03 // Planung Adalbertstraße

UMBAU ADALBERTSTRASSE

VORSTELLUNG DER PLANUNG MIT BEZIRKSSTADTRAT CHRISTOPHER SCHRINER

Straßen- und Grünflächenamt Mitte | plan 3 Ingenieure | KoSP | 04.04.2025

Straße und Belag

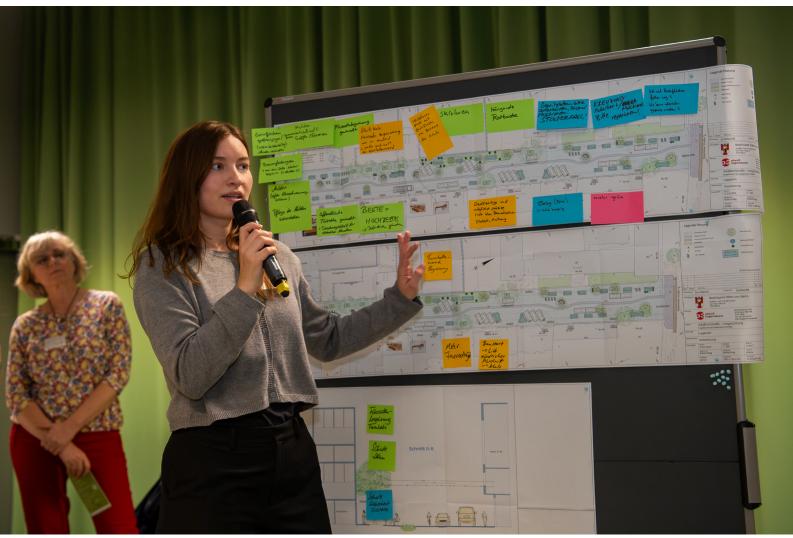
- Mehr Grün Michaelkirchstraße
- Bouleplatz soll kommen (+)
- Versickerungsflächen sind positiv
- Denkmalschutz (Gartendenkmal)
- Platz hat Intimität (italienische Heimat)
- Baumschutz (Verbesserung der Baumscheiben notwendig)
- <u>Mehr Bäume</u> anstelle von Tischtennis

- Schade um die Ohmstraße
- Parkplatz-Suchverkehr -> Problem!
- Auswirkung auf Hauptverkehrswege -> kommt es zum Verkehrskollaps?
- Kirchenbesucher Parkplatz?
- Platz wird Opfer aufgrund von Wendehammer
- Modalsperren wirklich notwendig?
- Sorge viel Verkehr beim Denkmal
- Belastung Denkmal! (seit 1920)
- Verkehr wird umgelenkt (Engeldamm)
- Notwendigkeit? Durchgangsverkehr soll ausgehalten werden
- Dauerstau Engeldamm!
- Umsetzung Rad 2025

Tisch 1-3: Adalbertstraße

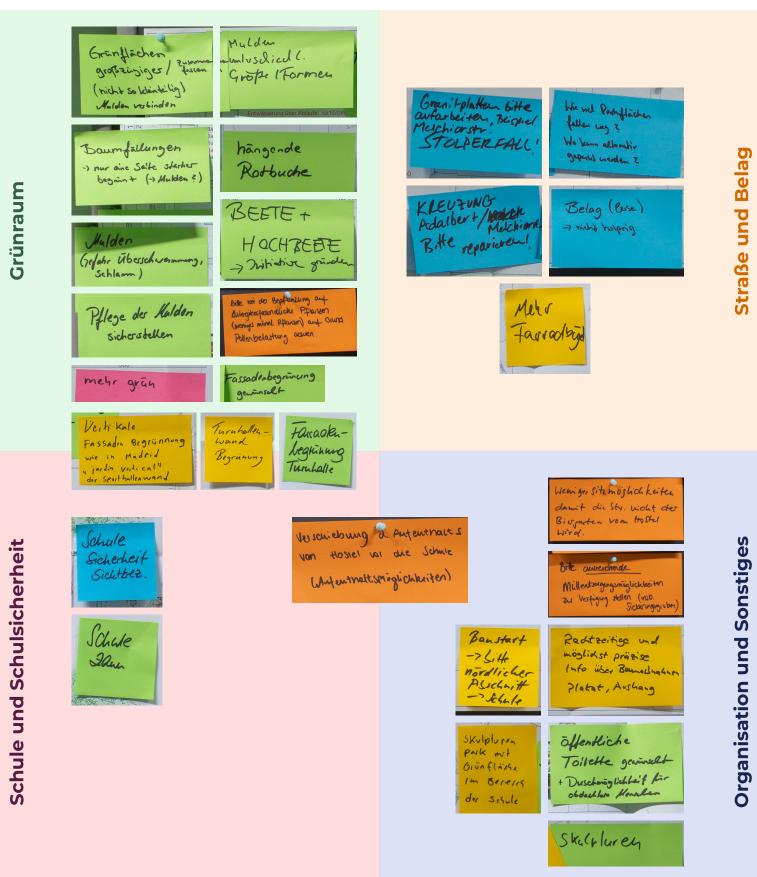
- Grünflächen großzügiger / zusammenfassen (nicht so kleinteilig),
 Mulden verbinden
- Mulden in unterschiedlichen Größen und Formen
- Baumfällungen -> nur eine Seite stärker begrünt (Mulden?)
- Hängende Rotbuche
- Mulden (Gefahr Überschwemmung, Schlamm)
- Beete + Hochbeete -> Initiative gründen
- Pflege der Mulden sicherstellen
- Bitte bei der Bepflanzung auf Allergiefreundliche Pflanzen
 (weniger m\u00e4nnliche Pflanzen) auf Grund von Pollenbelastung achten
- Mehr Grün
- Fassadenbegrünung gewünscht
- Vertikale Fassadenbegrünung wie in Madrid "Jardin Vertical" der Sporthallenwand
- Turnhallenwand -> Begrünung
- Fassadenbegrünung Turnhalle

- Granitplatten bitte aufarbeiten, Beispiel Melchiorstraße
 - -> STOLPERFALLE
- Wieviele Parkflächen fallen weg?
- Wo kann alternativ geparkt werden?
- Kreuzung Adalbertstraße/Melchiorstraße reparieren!
- Belag (leise) -> nicht holprig
- Mehr Fahrradbügel

- Schule Sicherheit Sichtbeziehungen
- Schule Zaun

- Verschiebung des Aufenthalts von Hostel vor die Schule (Aufenthaltsmöglichkeiten)
- Weniger Sitzmöglichkeiten damit die Straße nicht der Biergarten vom Hostel wird
- Bitte <u>ausreichende</u> Müllentsorgungsmöglichkeiten zur Verfügung stellen (insbesondere Sickerungsgruben)
- Baustart -> Bitte nördlicher Abschnitt -> Schule
- Rechtzeitige und möglichst präzise Info über Bauvorhaben
 - -> Plakat/Aushang
- Skulpturenpark mit Grünfläche im Bereich der Schule
- Öffentliche Toilette gewünscht + Duschmöglichkeit für obdachlose
 Menschen
- Skulpturen

// Anhang - Fotodokumentation der Themenwände Tisch 5: Michaelkirchplatz, Kiezblockkonzept

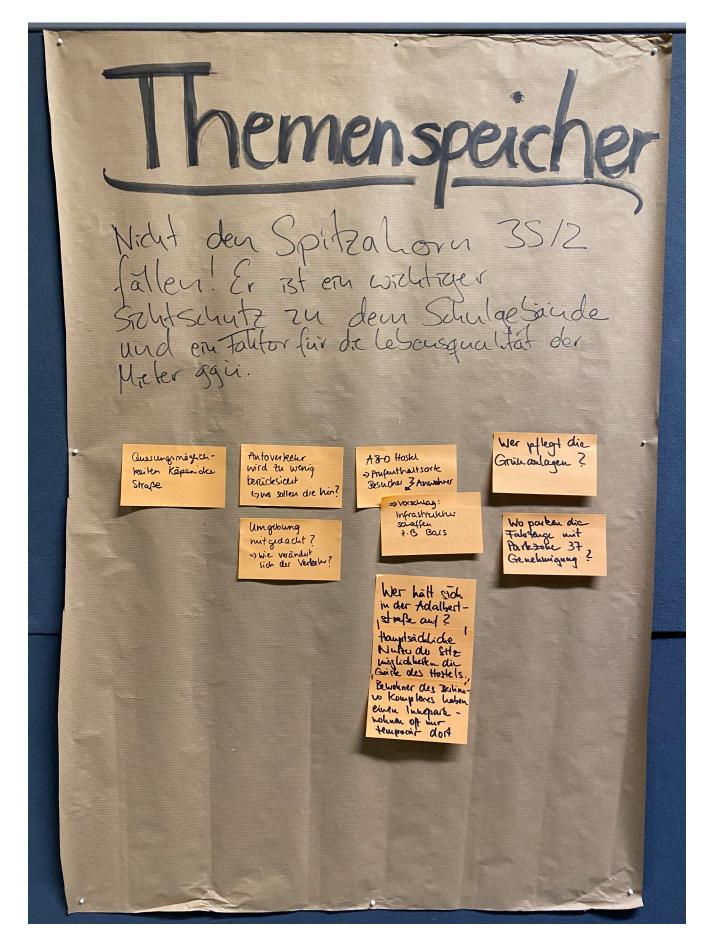
Daneistan! Engeldamm

Abstimming mit Krenzberg!

NotwendigKeit?.
